Modulo per la presentazione delle osservazioni per i piani/programmi/progetti sottoposti a procedimenti di valutazione ambientale di competenza statale

ID: Codice procedura (ID_VIP/ID_MATTM):10844

Impianto per la produzione di energia elettrica da fonte eolica, costituito da 6 aerogeneratori della potenza complessiva di 37,2 MW, un sistema di accumulo da 25 MW e relative opere connesse in località "Rempillo" nel comune di Pitigliano (GR).

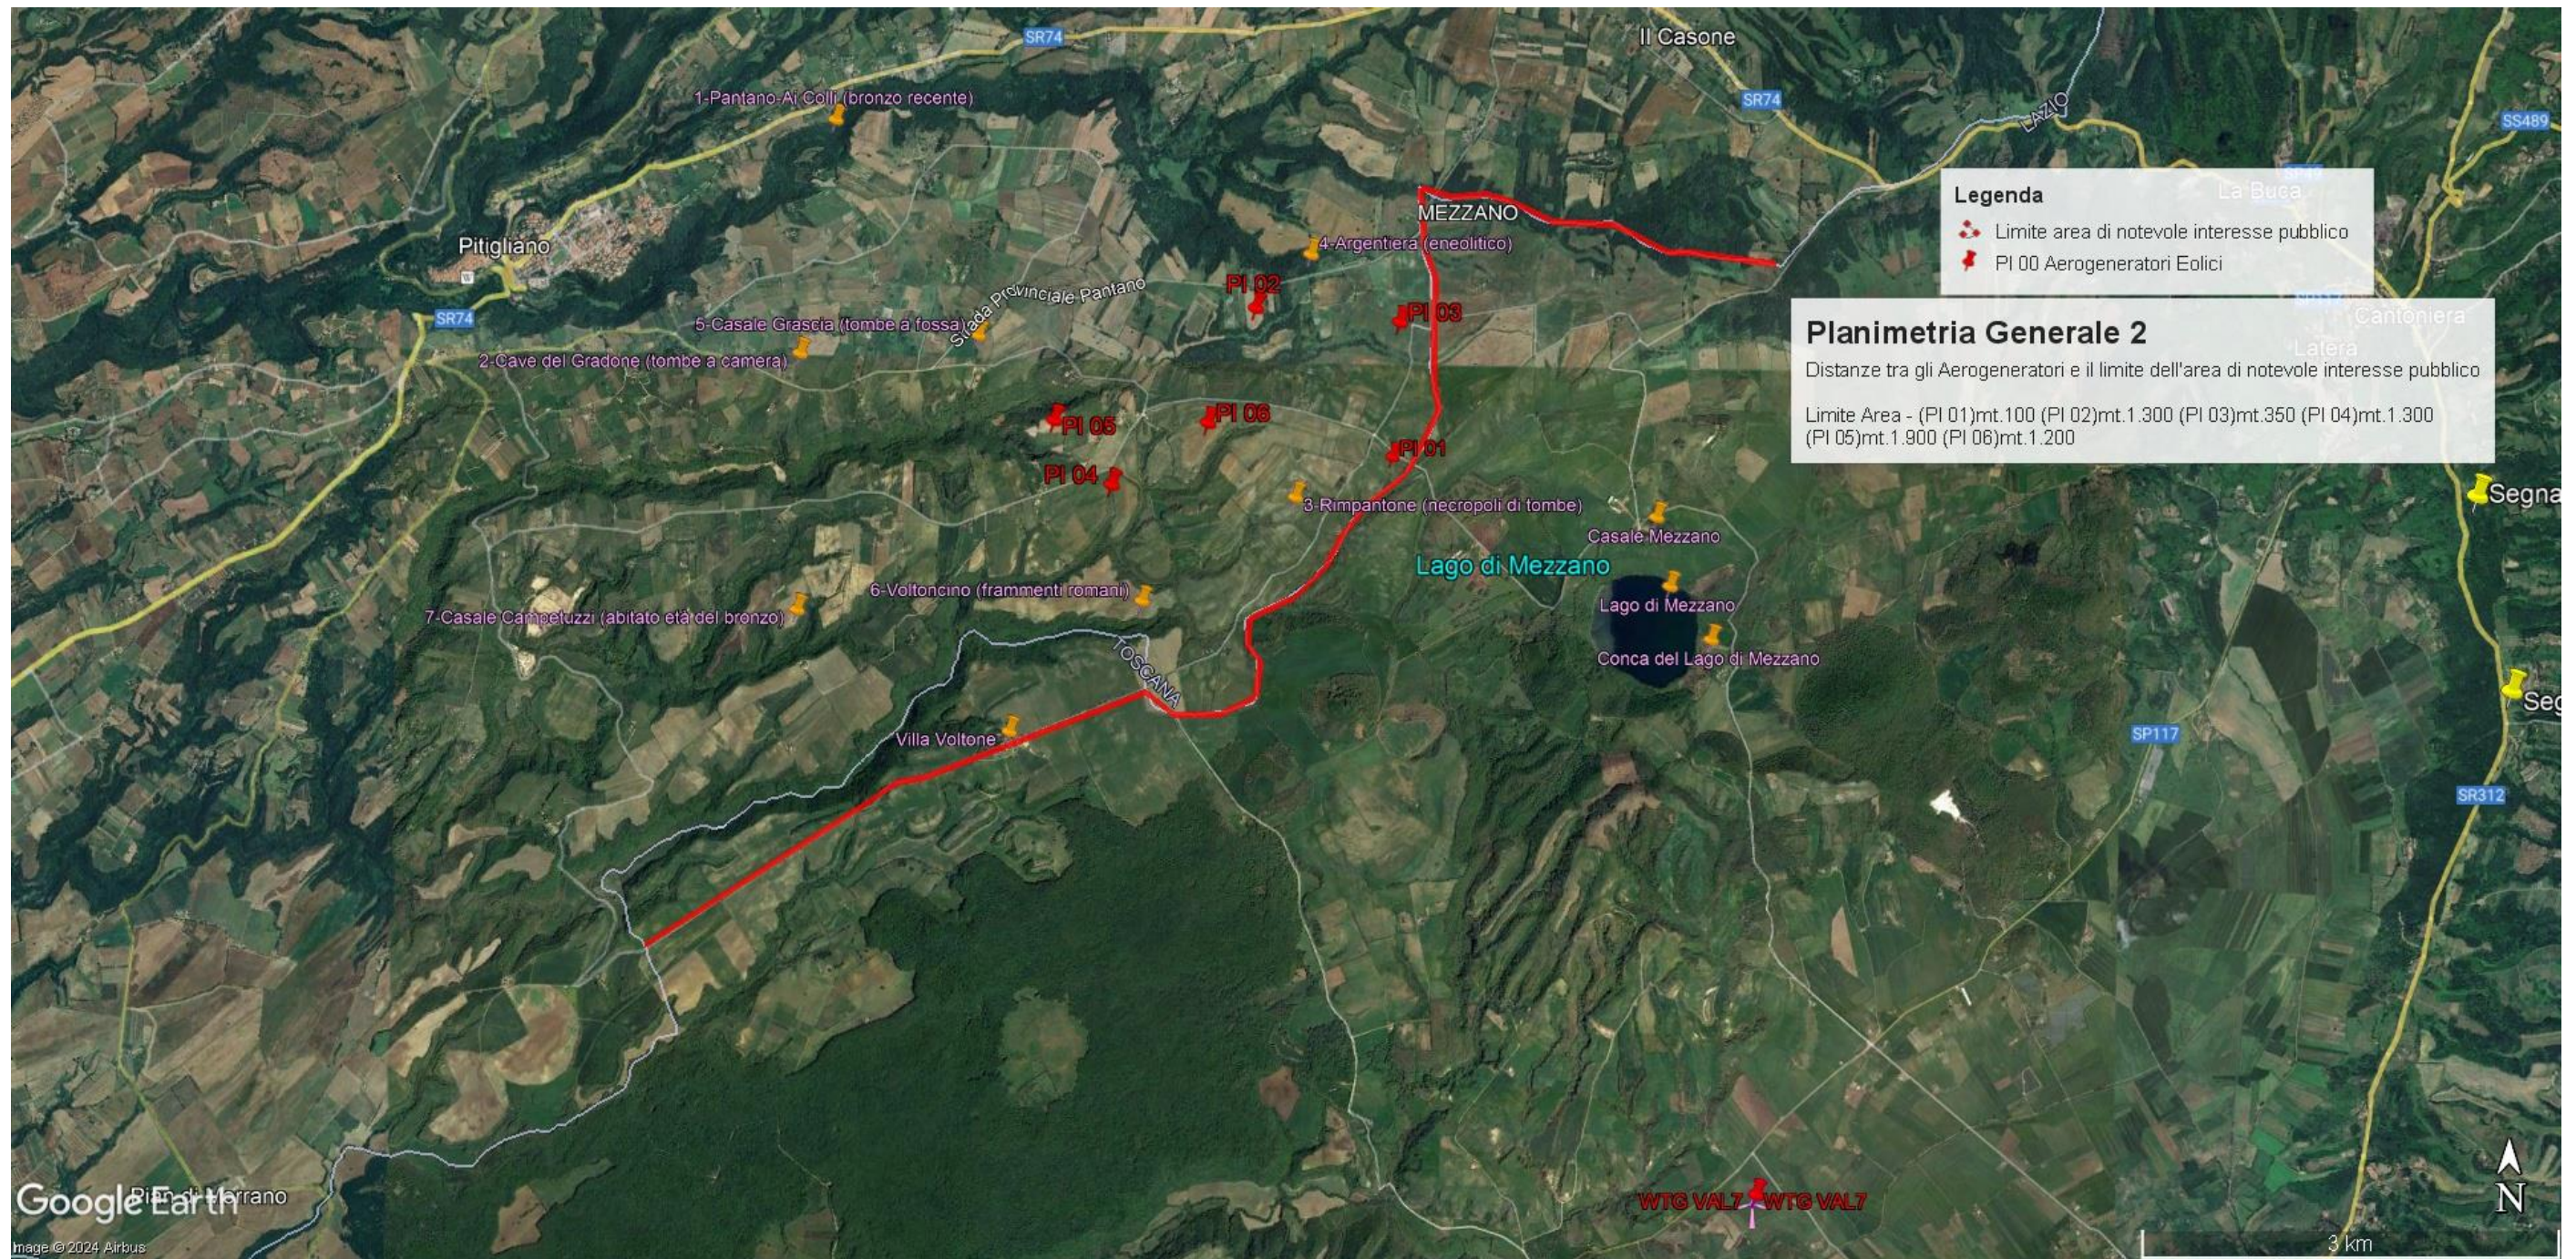
OSSERVAZIONE N. 1 : AREA dell'IMPIANTO EOLICO NON IDONEA ai sensi dell'art. 20 com. 8 lettera c quater del Decreto Legislativo n. 199/2021 e ss.mm.ii.

In sintesi, visti l'art. 20 comma 8 lettera c) quater del D.Lgs n 199/2021 e le Linee guida nazionali appena citate, considerato l'enorme impatto dell'impianto eolico industriale denominato "Rempillo" sulla zona paesaggistica di notevole interesse pubblico ben individuata nelle immagini n.1 e n. 2 e sui Beni Culturali evidenziati nell' immagine n. 3 dell'Allegato alle presenti Osservazioni, per la collocazione delle pale P04 e P05 direttamente all'interno del perimetro di un'area archeologica e per gli impatti anche sull'area intermedia e vasta dei pregiati territori laziali della Tuscia settentrionale e in particolare di quelli del pitiglianese ricco di emergenze agricole, naturalistiche, storiche e archeologiche del periodo etrusco ma non solo, si chiede che venga negata l'autorizzazione all' insediamento dell'impianto eolico denominato "Rempillo".

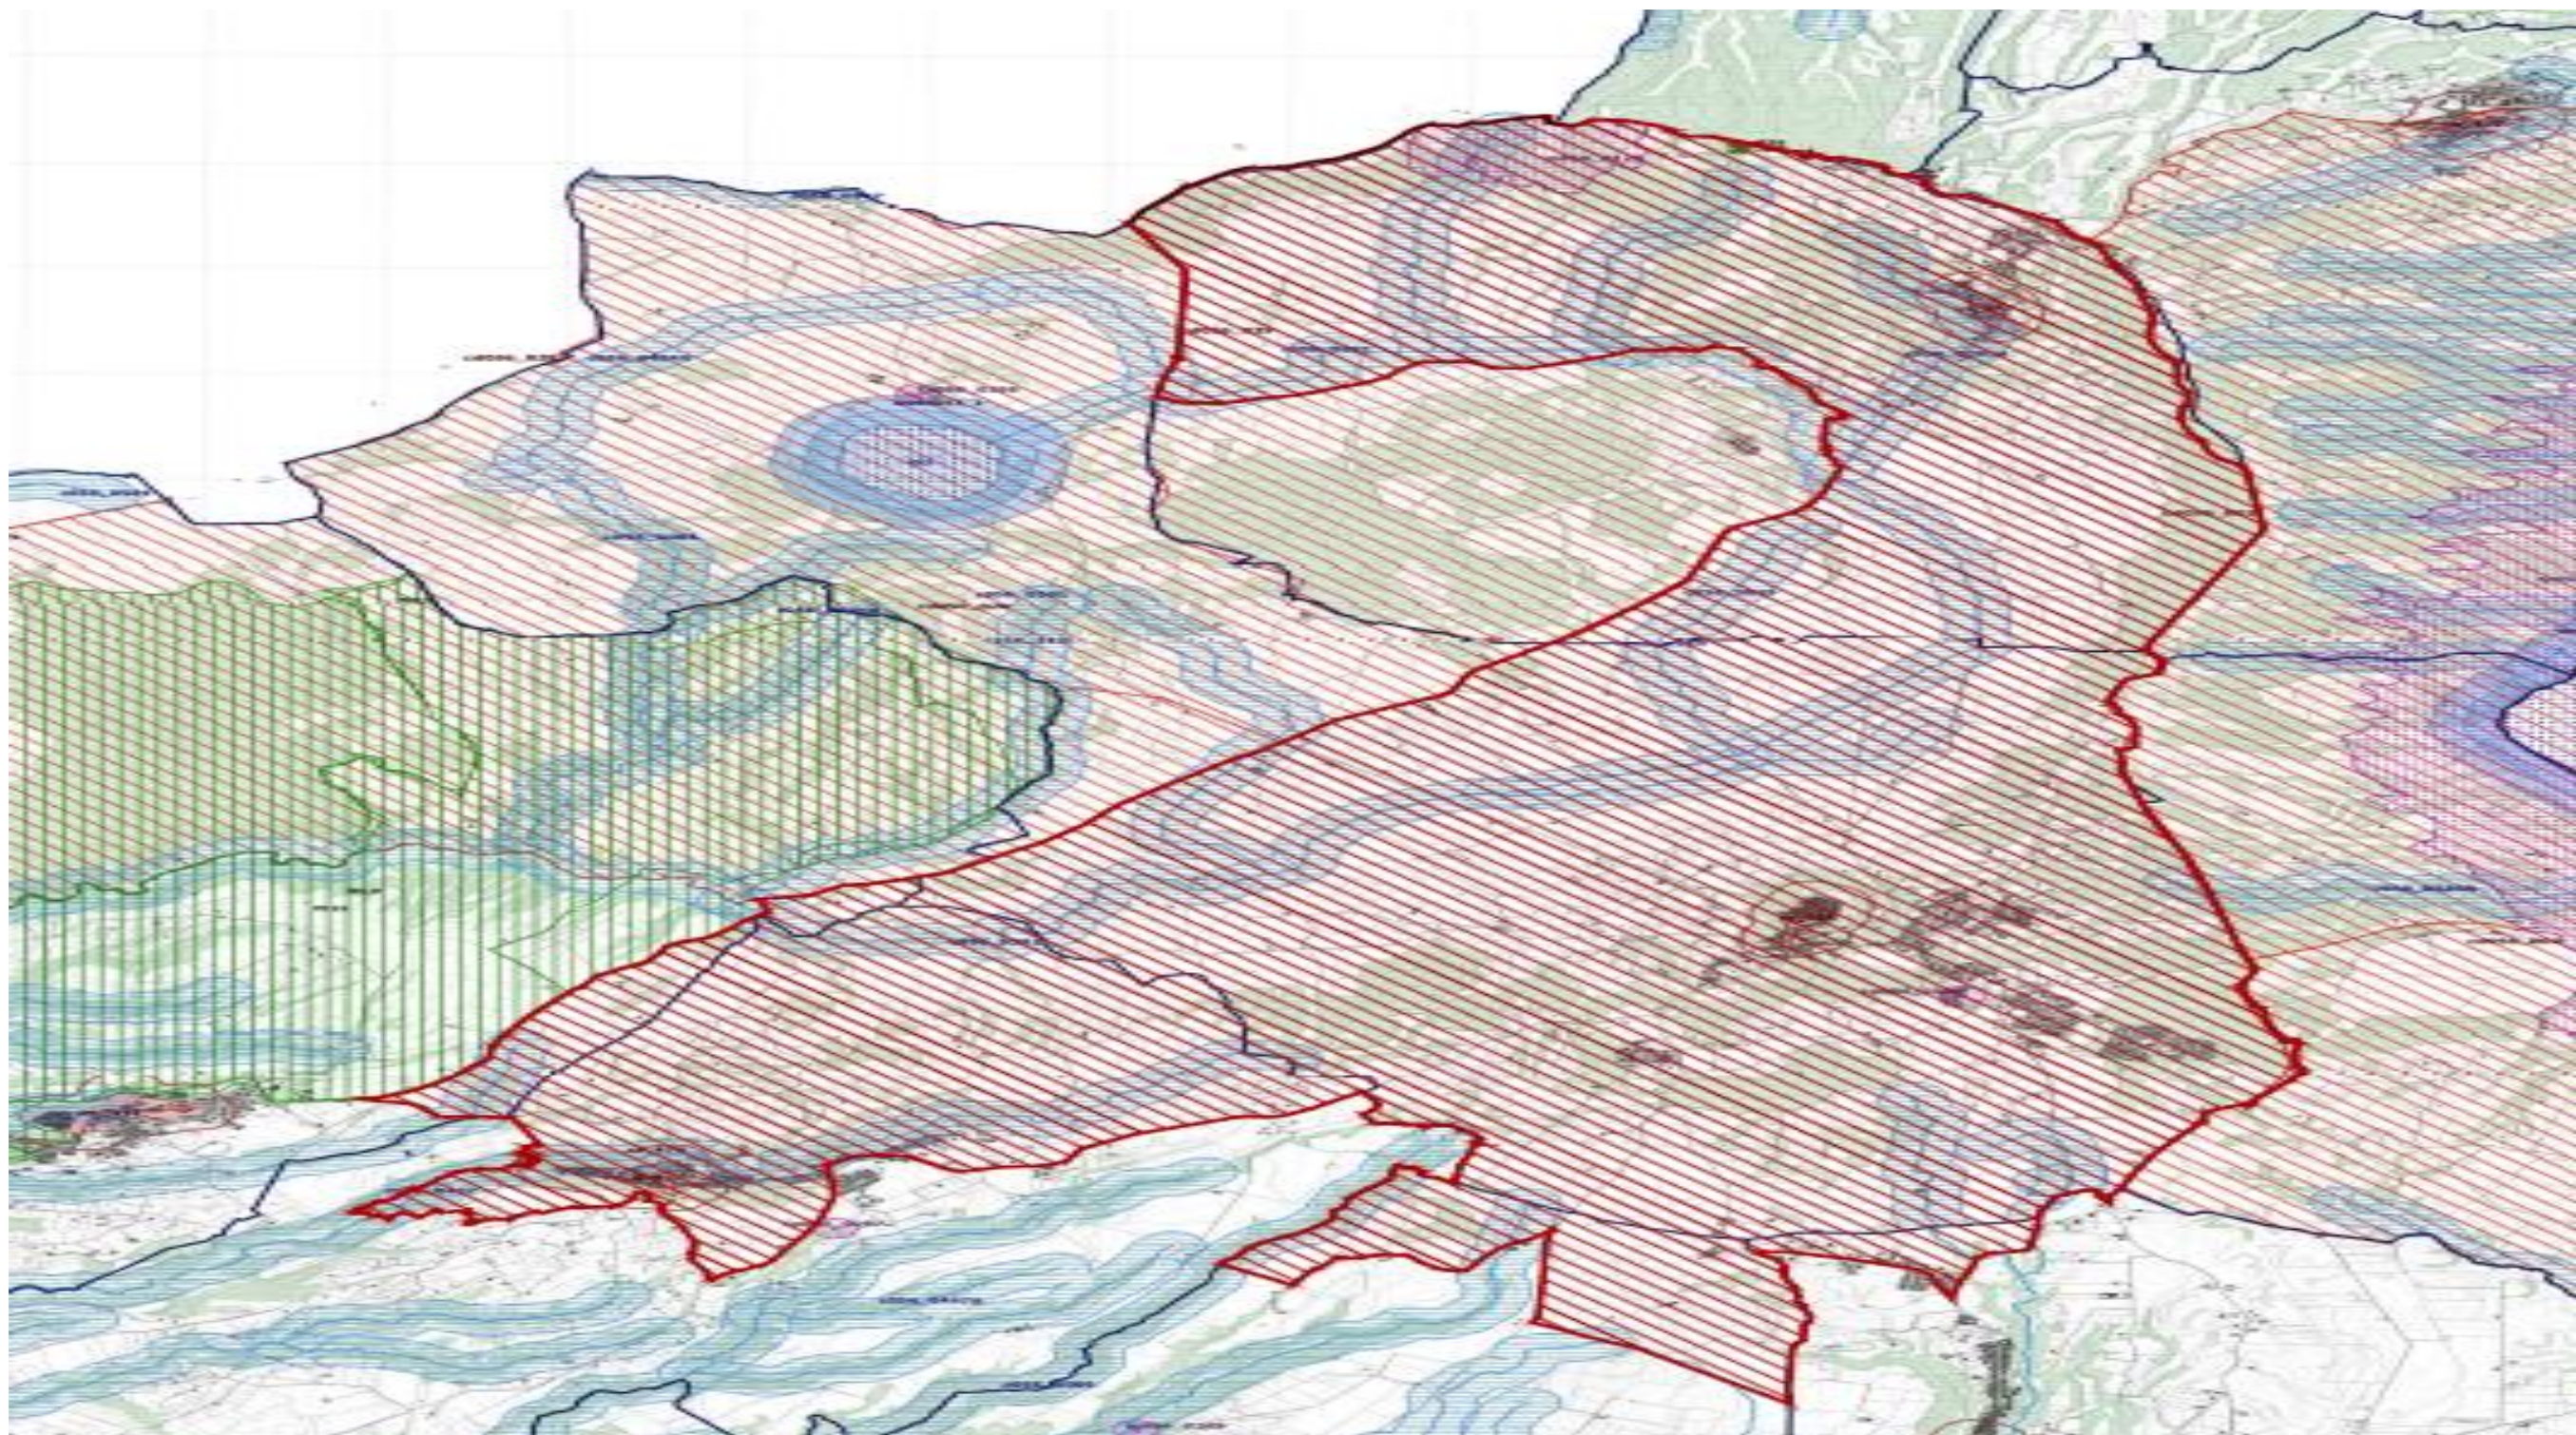
Tornando alla questione di legittimità, alla luce del combinato disposto dal "vincolo sul patrimonio paesaggistico (artt. 136 e ss. e 142 del decreto legislativo n. 42/2004 e ss.mm.ii.) e sui beni culturali" (artt. 10 e ss. del decreto legislativo n. 42/2004 e ss.mm.ii.) e dal comma 8 lettera c-quarter del D.Lgs 191/2021 e ss.mm.ii si evince che, ad oggi, le aree in cui sono previsti gli insediamenti dei sei aerogeneratori dell'impianto eolico denominato "Rempillo" non sono idonee perché ricadono tutte all'interno della fascia di rispetto dei **beni paesaggistici di notevole interesse pubblico denominati "Conca del Lago di Mezzano e territorio circostante" (D.M. 22.05.1976)** comprendente anche il **vincolo "Selva del Lamone" (D.M. 22.05.1984)** tutelati **dall'art. 136 del Codice del Beni Culturali e del Paesaggio** e in particolare un aerogeneratore (P01) è a 100 metri dal primo vincolo citato e gli altri cinque compresi in una distanza massima tra 1 km e 2 km (vedi immagine n. 1 dell'ALLEGATO). Nella fascia di rispetto dei 3 km anche la porzione di vincolo rappresentato dalla Selva del Lamone che gode di altre importanti tutele in quanto Riserva Naturale regionale (L. 394/91 e L.R. 29/97), Zona di Protezione speciale (ZPS) insieme ai Monti di Castro collegati tra loro da una Zona di Conservazione Speciale (ZSC), il sistema fluviale Fiume Fiora-Olpeta. La Selva del Lamone oltre il vincolo paesaggistico di notevole interesse pubblico che la rende area non idonea all'installazione degli impianti FER anche nelle sue fasce di rispetto dei 3 km, gode di un'altra tutela che ne rivela l'importanza di area di importanza internazionale per l'avifauna IBA (012) che viene collegata all'altra IBA (099) Lago di Bolsena attraverso la ZPS Caldera di Latera e la ZSC Lago di Mezzano che insieme sono compresi nel vincolo paesaggistico " Conca Lago di Mezzano..." e verranno uniti dal nuovo vincolo paesaggistico "Ambito paesaggistico, geologico e geomorfologico

dell'orlo della caldera di Latera e delle sue pendici interessate dai centri eruttivi periferici" (si veda a riguardo la proposta pubblicata sul sito del MIC in data 09/08/2023 e l'immagine n. 2 dell' ALLEGATO) all'area di notevole interesse pubblico " Conca del lago di Bolsena" (D.M. 24.10.1960). Praticamente una vasta zona che per interesse paesaggistico e naturalistico oltre che storico, archeologico e identitario rappresenta un unicum nel panorama nazionale.
